Stavba: Centrum odborné přípravy polygrafických oborů SŠTP Velké Poříčí

ZMĚNOVÝ LIST

číslo ZL: 01

Předmět změny: Revizní šachty - prefabrikované

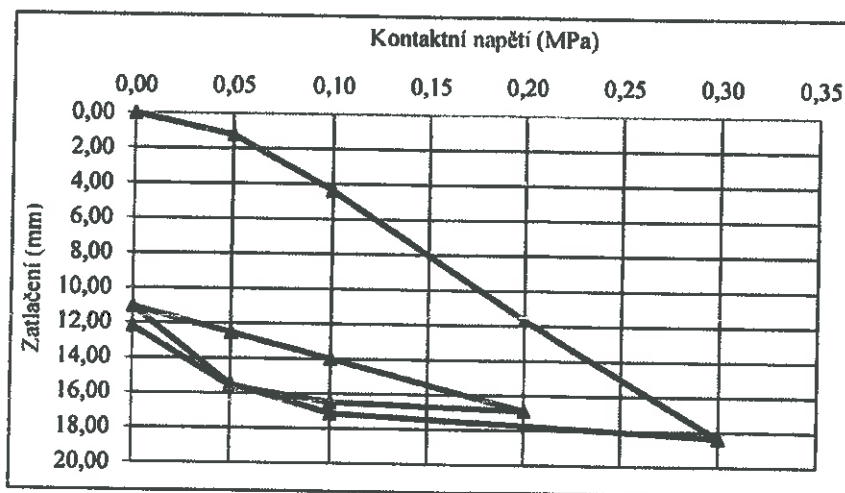
Při provádění skřívky na základovou spáru nových prostor objektu SO01C byla provedena zkouška hutnění. Výsledná hodnota 9,3 Mpa poukazuje na nevyhovující základové poměry zemní pláne předepsané dle zrušené normy ČSN 73 1001 nahrazené Eurokódem 7 a projektovou dokumentací Edef,2 > 45 MPa a $k_{max} = 2,0$ Pro zlepšení základových poměrů byla navržena nová skladba podkladních vrstev zlepšující únosnost podloží na požadované normové hodnoty. Tato hodnota bude následně ověřena opětovnými hutnicími zkouškami.
